**Forum mondial de l'harmonisation  
des Règlements concernant les véhicules**

Groupe de travail des véhicules automatisés/autonomes et connectés

**Véhicules automatisés/autonomes et connectés :****Sous-catégories de véhicules en fonction  
des systèmes de conduite automatisés****Proposition de nouvelles sous-catégories de véhicules pour  
les véhicules équipés d'un système de conduite automatisé****Communication des experts de la European Association of Automotive  
Suppliers (CLEPA) et de l'Organisation internationale  
des constructeurs d'automobiles (OICA)\***

Figure 1

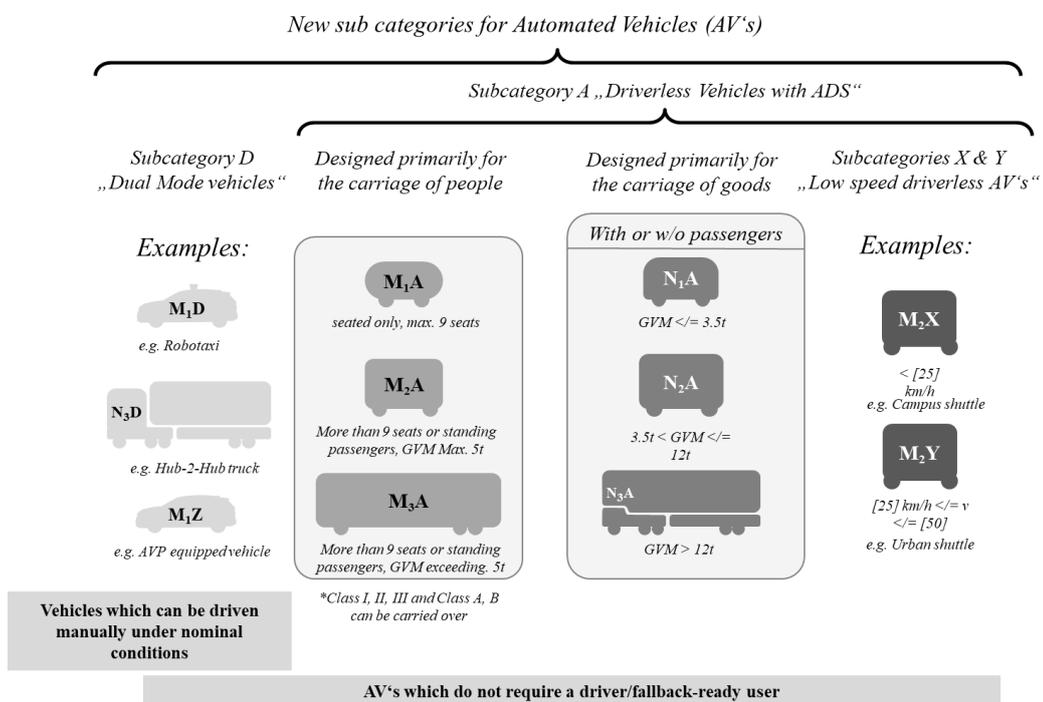
- a) Amendements au texte actuel de la R.E.3, à savoir « Catégorie M – Véhicules à moteur ayant au moins quatre roues et affectés au transport de personnes » ;
- b) Ajout de deux nouvelles sous-catégories principales : la catégorie A pour les « véhicules automatisés sans conducteur » et la catégorie D pour les « véhicules bimodes » ;
- c) Ajout de trois sous-catégories supplémentaires : les catégories X et Y pour les « véhicules sans conducteur à faible vitesse » et la catégorie Z pour les « véhicules bimodes à faible vitesse ».

13. La figure 1 ci-dessous donne un aperçu des différentes sous-catégories proposées.
